**ITINERARIO PALERMO - AGRIGENTO**

**Lavori di ammodernamento del tratto Palermo - Lercara Friddi, lotto funzionale dal km 14,4 (km 0,0 del lotto 2) compreso il tratto di raccordo della rotatoria Bolognetta, al km 48,0 (km 33,6 del lotto 2 - svincolo Manganaro incluso), compresi i raccordi con le attuali S.S. n. 189 e S.S. n. 121**

## **Report riepilogativo delle Modifiche Tecniche inserite in PV1**

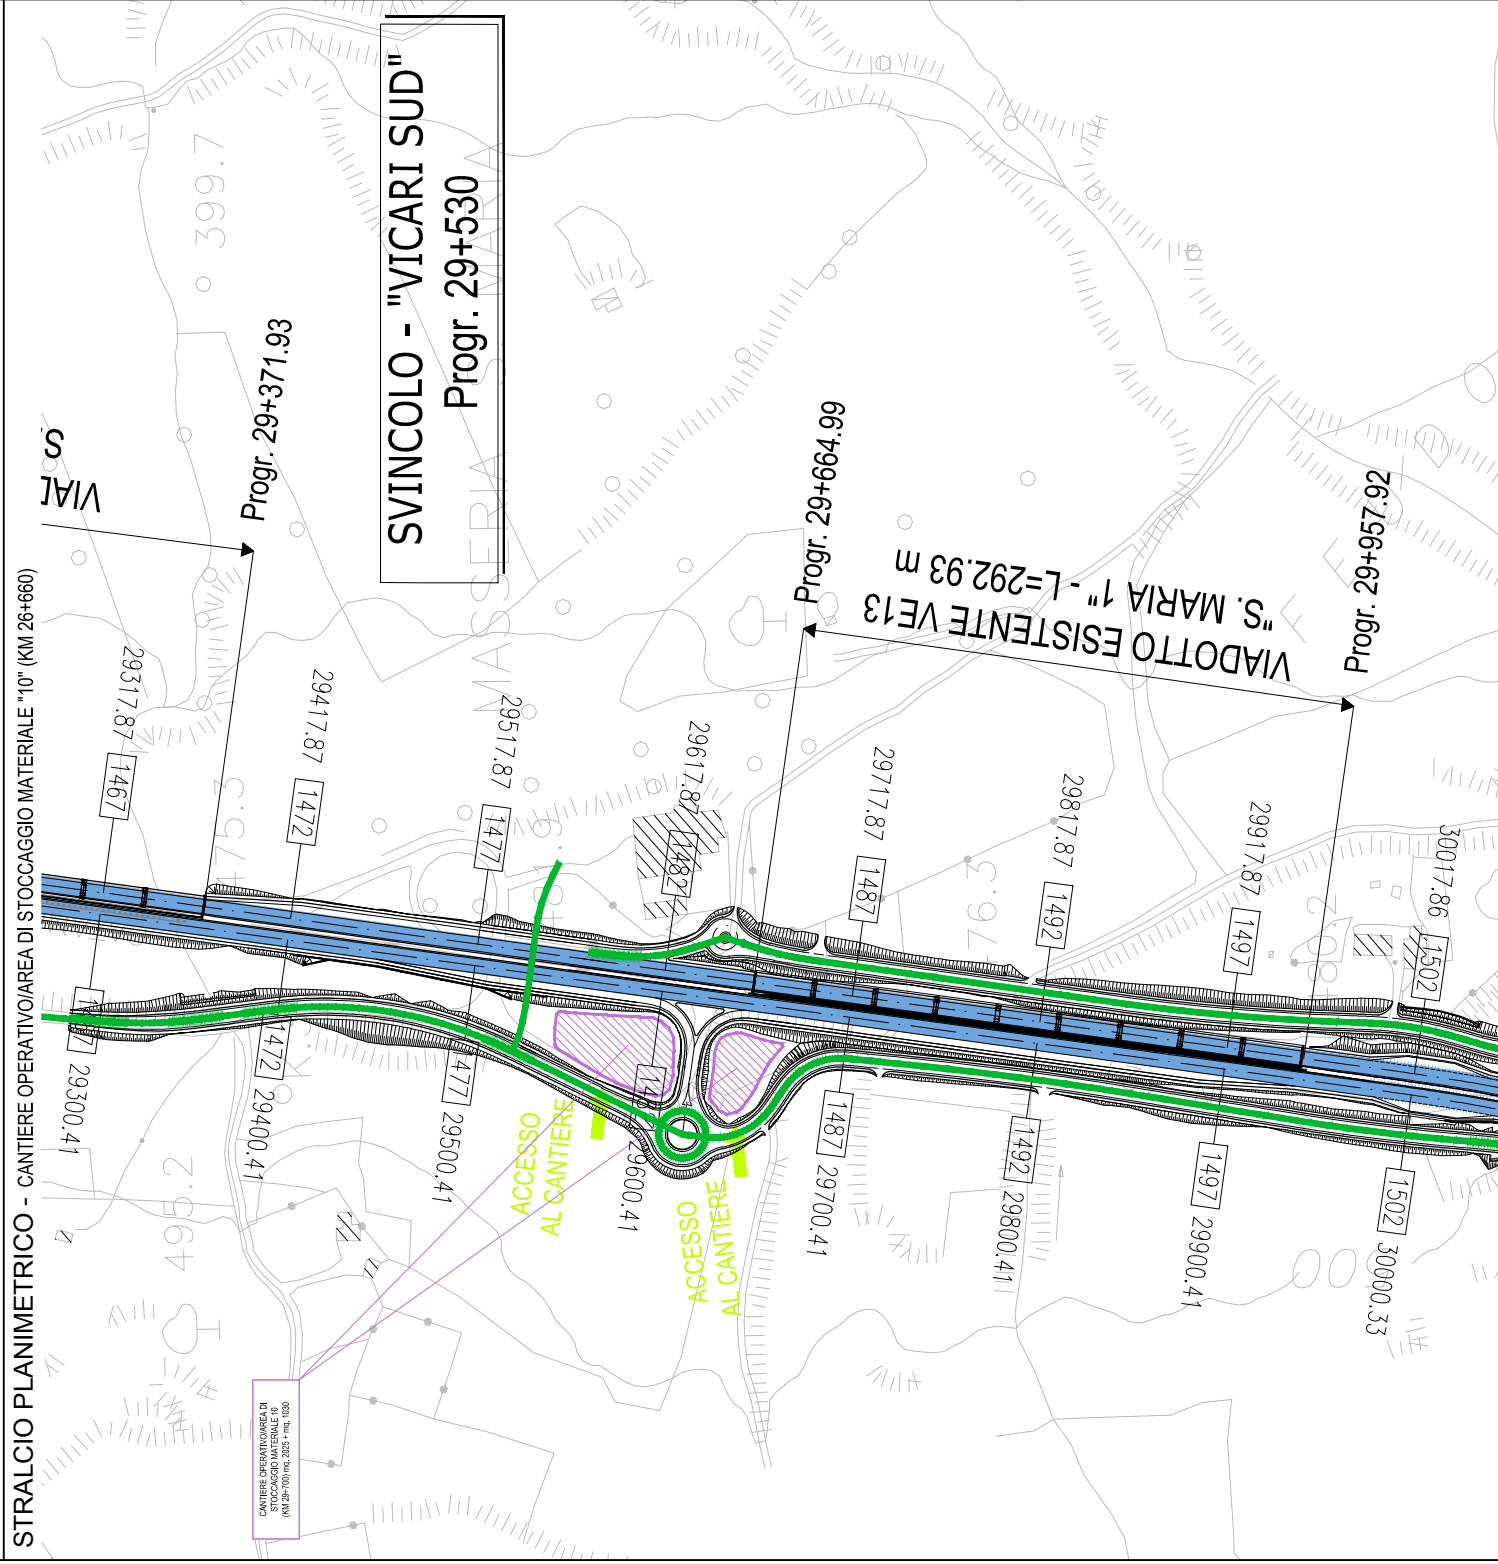
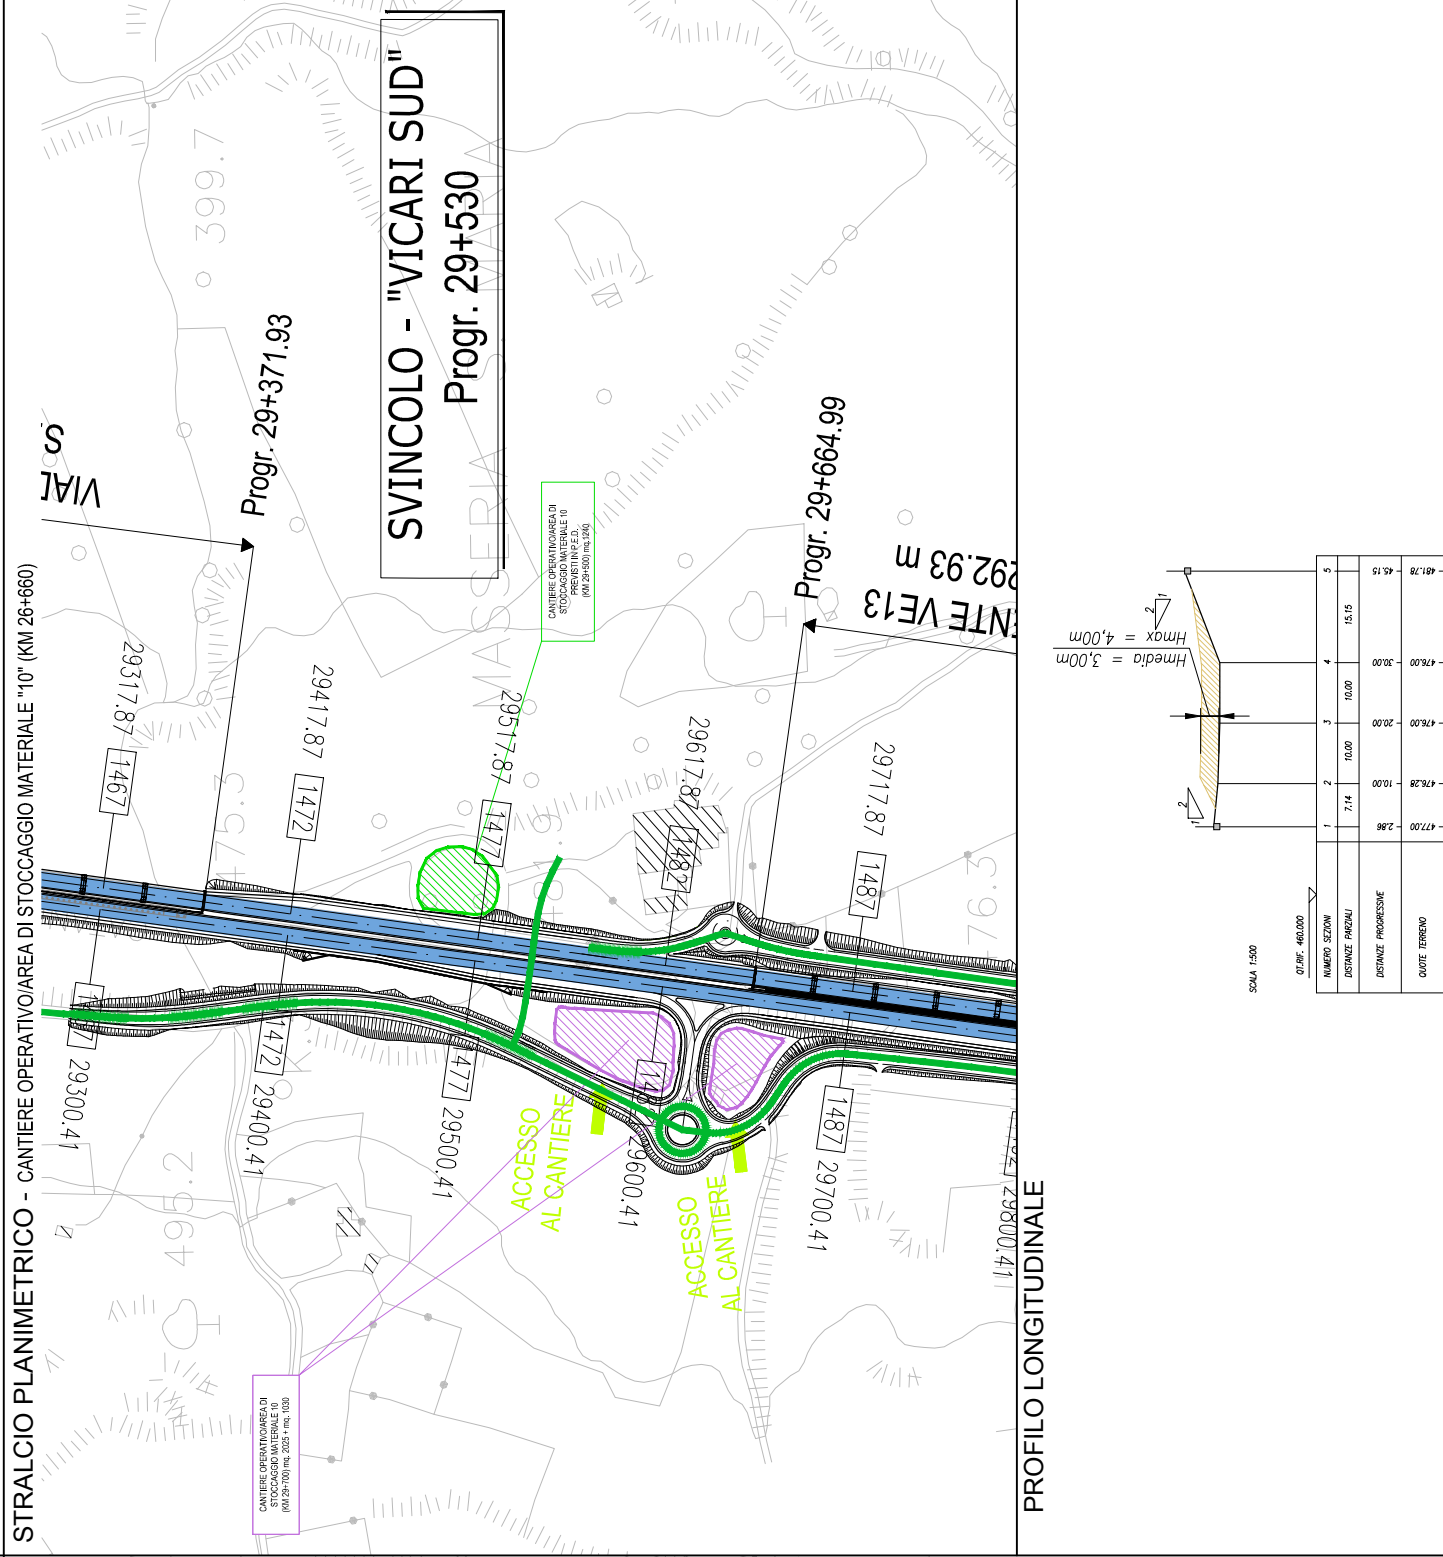
**OGGETTO:** In corso d'opera, a seguito di occorrenze imprevedibili ed imprevedibili, parte dei siti di conferimento finali non sono risultati utilizzabili nei tempi previsti e pertanto il Contraente Generale si è attivato per la predisposizione di una variante al piano di gestione delle materie di P.E., al fine di individuare progettualmente nuovi siti necessari all'esecuzione dei lavori compatibilmente con le nuove tempistiche esecutive degli stessi (sito di Roccapalumba).

Si sottolinea, peraltro, che tale modifica comporta solamente una variazione quantitativa in aumento delle capacità di stoccaggio delle aree di deposito temporaneo di progetto esecutivo, senza alterare, a livello qualitativo, l'architettura del sistema di gestione delle materie nel suo complesso, che rimane inalterato rispetto alle previsioni progettuali originarie.

**MODIFICA TECNICA ( OS47)**

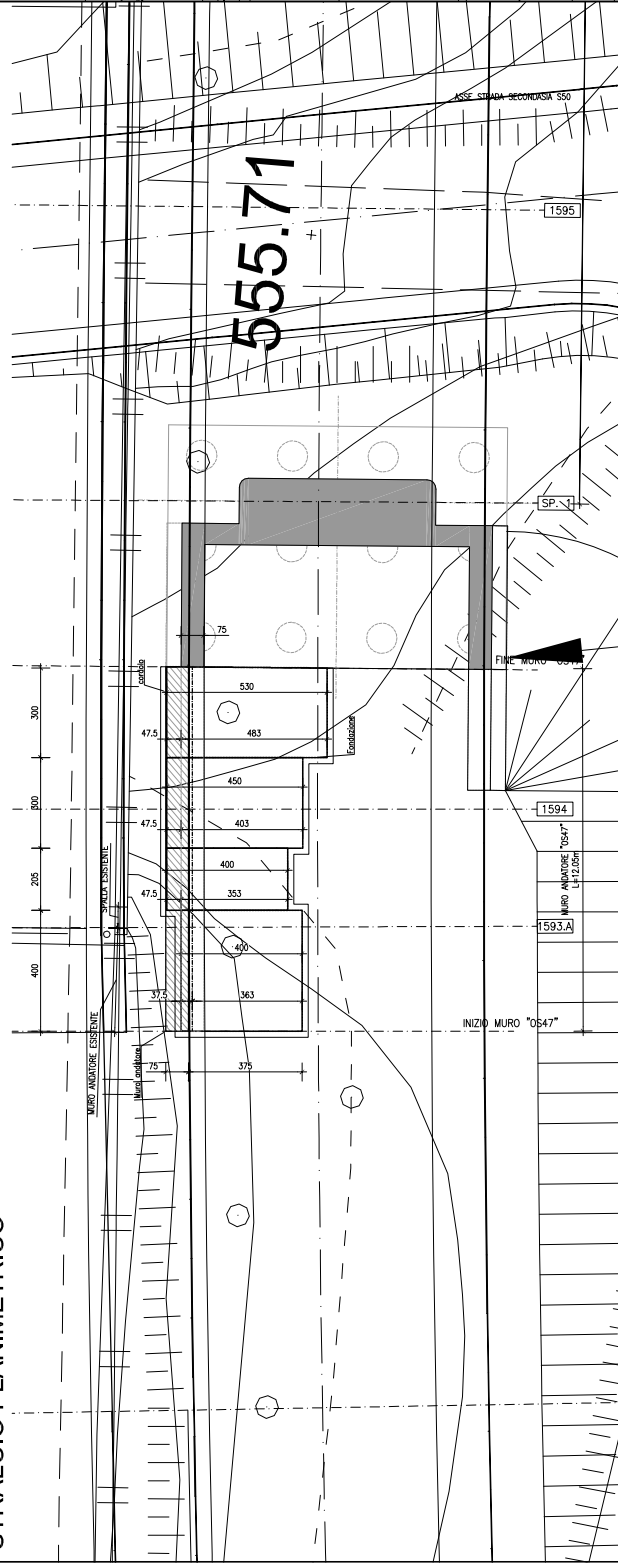
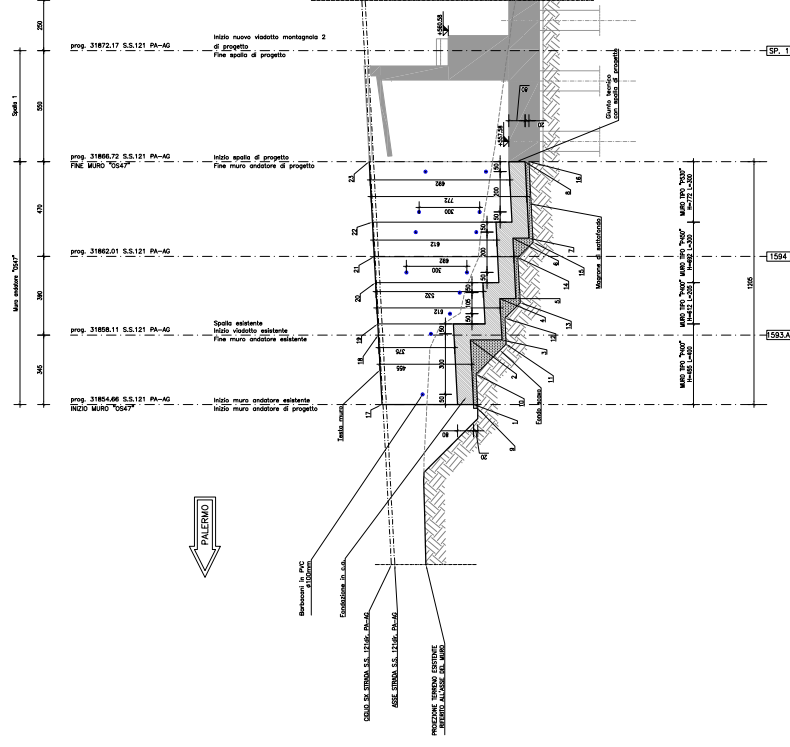
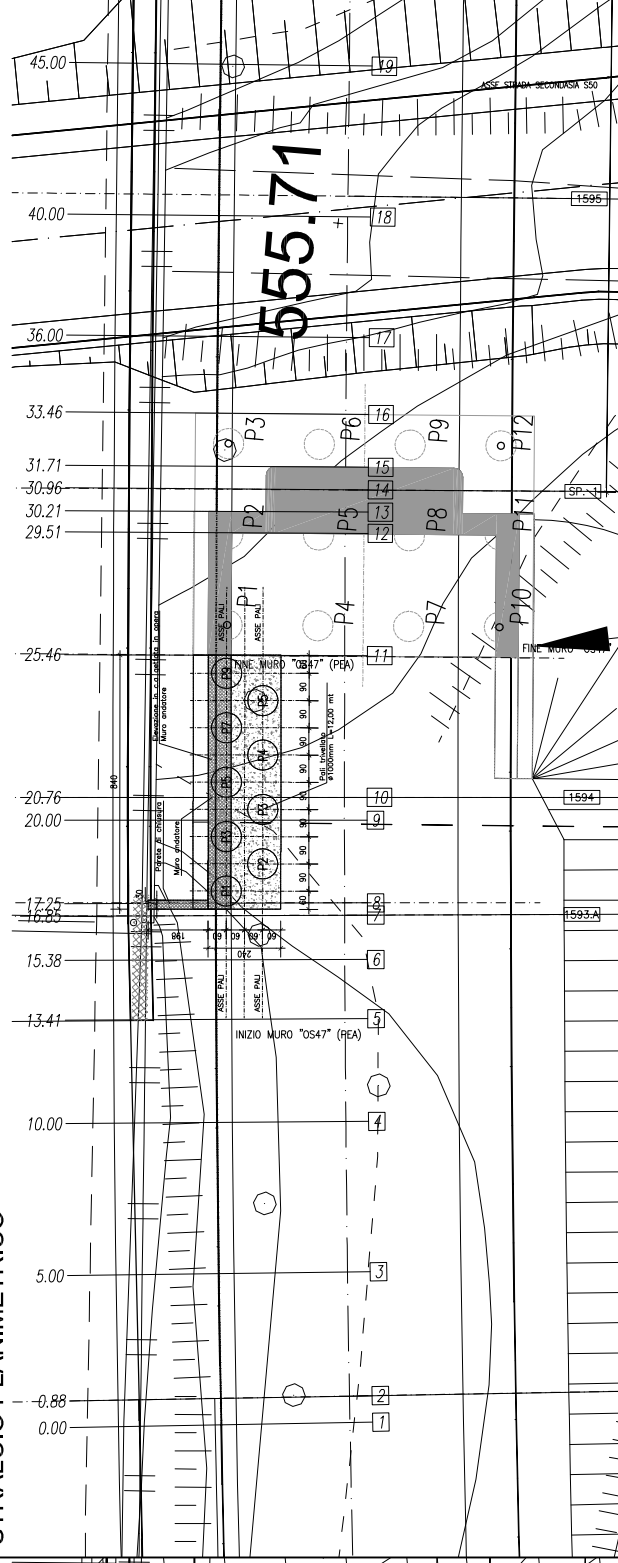
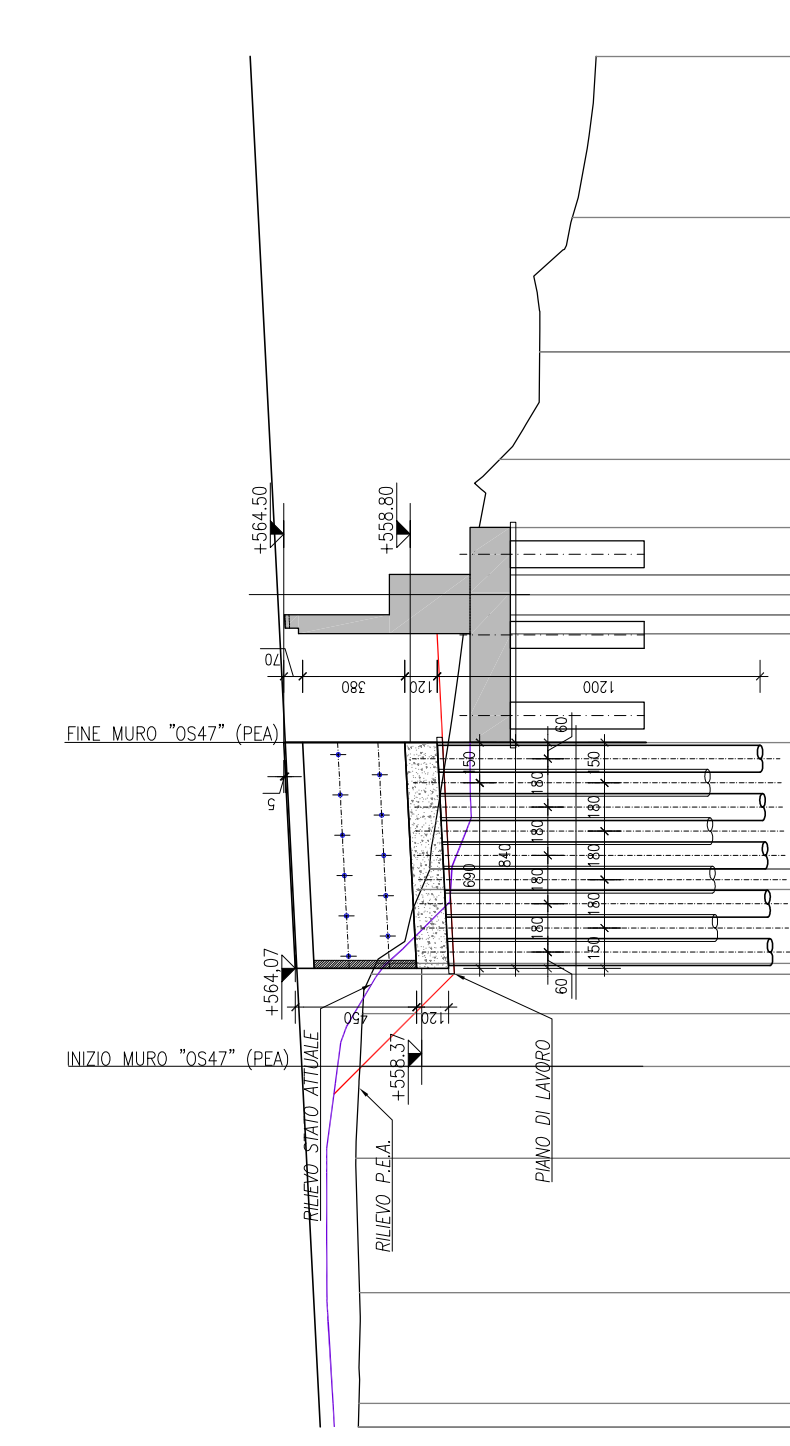
Oggetto della modifica tecnica n. 99 sono state le modifiche costruttive apportate alla geometria delle seguenti opere:

Le modifiche in argomento si sono rese necessarie in quanto, a seguito di sopralluoghi e sondaggi effettuati, si è potuto constatare come, nelle zone in cui era prevista la realizzazione delle opere in oggetto e nell'intorno delle stesse, fosse riscontrabile un evidente mutamento dello stesso stato dei luoghi, rispetto all'originario scenario investigato durante la fase di redazione del Progetto Esecutivo e sulla base del quale sono state progettate le opere oggetto di revisione. L'aspetto fondamentale, che ha portato alla modifica delle aree in cui insistono le opere, è riconducibile ai dissesti che si sono

Modifiche apportate alle opere OS47-OS48-OS51

Nel PEA le opere OS47-OS48-OS51 consistevano di fatto in muri di sostegno in c.a., di proseguimento della spalla del nuovo viadotto in progetto.

Con la modifica proposta si è previsto di adottare una soluzione costruttiva alternativa ai muri in c.a., prevedendo la realizzazione di paratie di pali su cui vengono attestati i muri di sostegno, per il contenimento del rilevato.

STRALCIO PLANIMETRICO

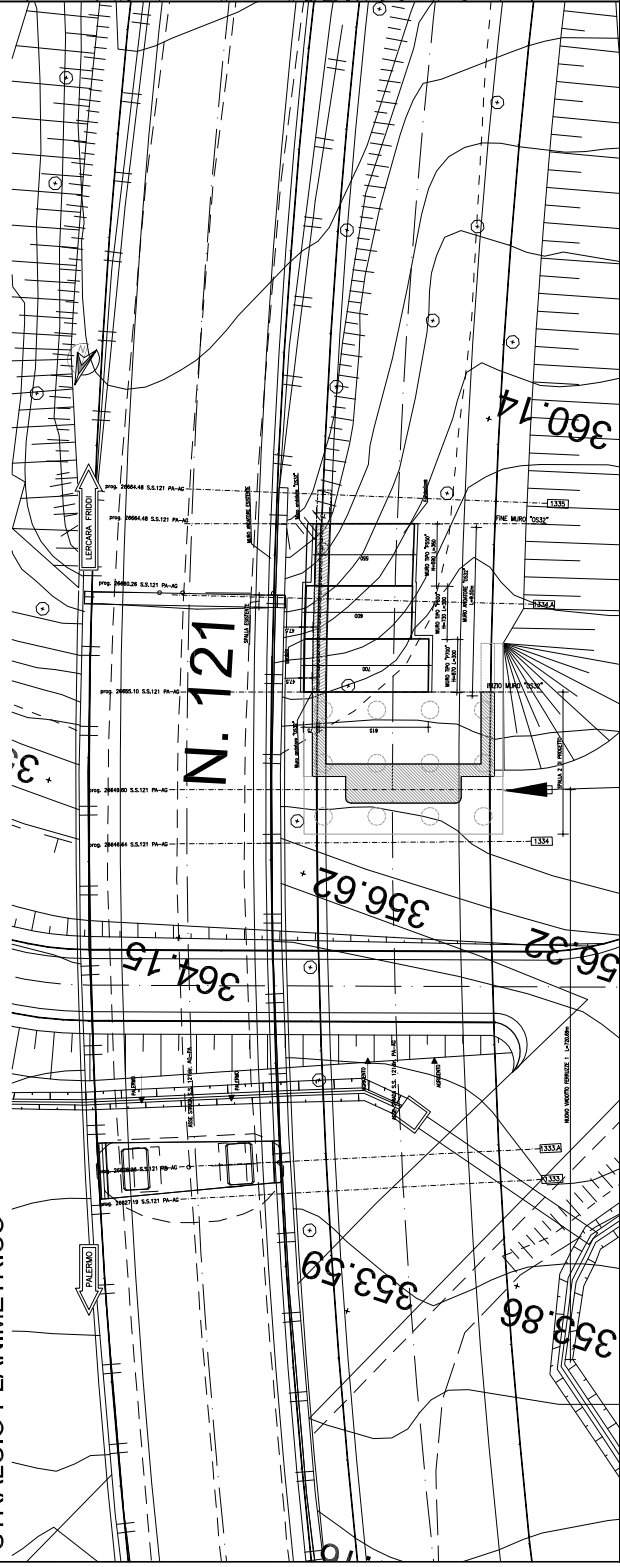
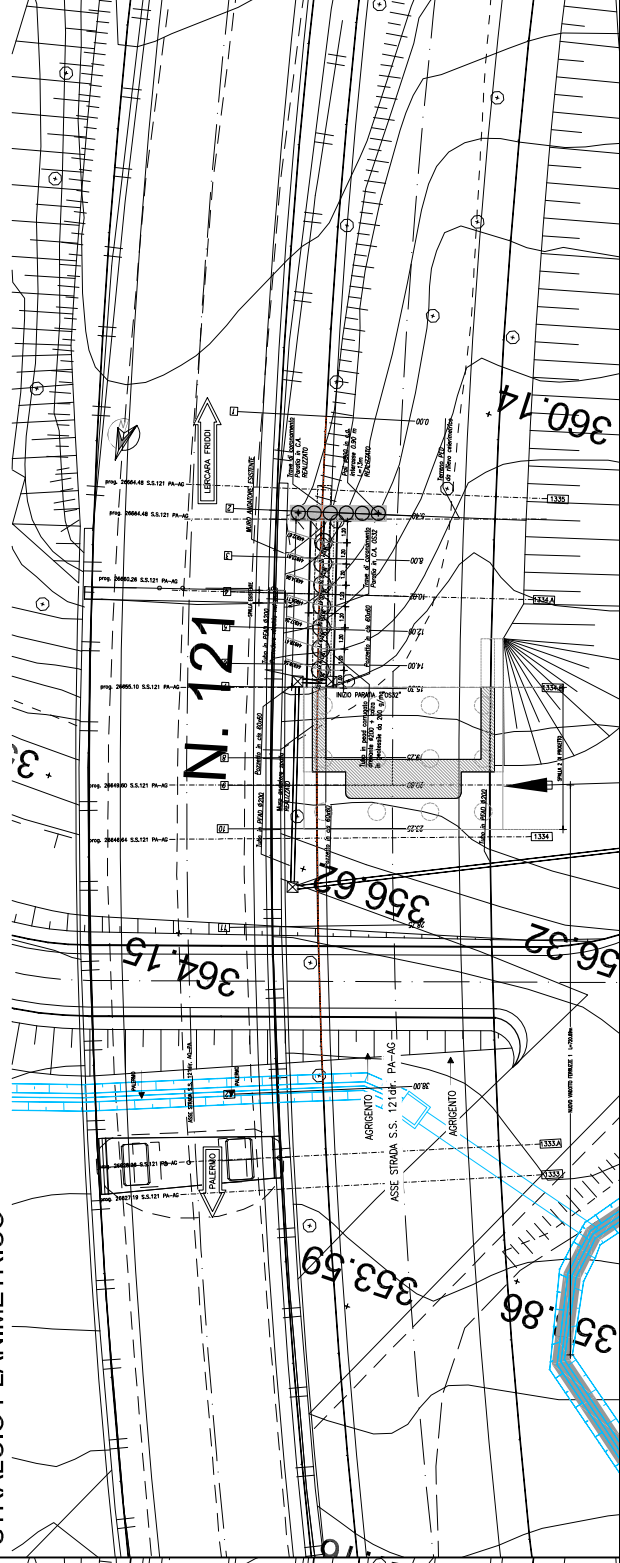
**OGGETTO:** La modifica tecnica n. 150 ha come oggetto le modifiche apportate al muro andatore della Spalla 2 del nuovo Viadotto Ferruzze (OS32). Le modifiche scaturiscono a seguito di sopralluoghi nella zona interessata, che hanno portato alla luce un mutamento dello stato dei luoghi rispetto all'originario scenario riscontrato in fase di redazione del Progetto Esecutivo.

Nel Progetto Esecutivo, l'opera in argomento, è costituita da un muro di sostegno in c.a., in prosecuzione della Spalla 2 del nuovo Viadotto Ferruzze, con fondazione diretta gradonata verso l'alto. La modifica tecnica in parola prevede, di contro, che l'OS32 sia costituita da una paratia di pali di diametro 800 mm e lunghezza 12 m, con muro in c.a. di altezza 4,70 m, direttamente attestato sul cordolo di testa della palificata, avente funzione di contenimento del rilevato stradale della nuova carreggiata in progetto.
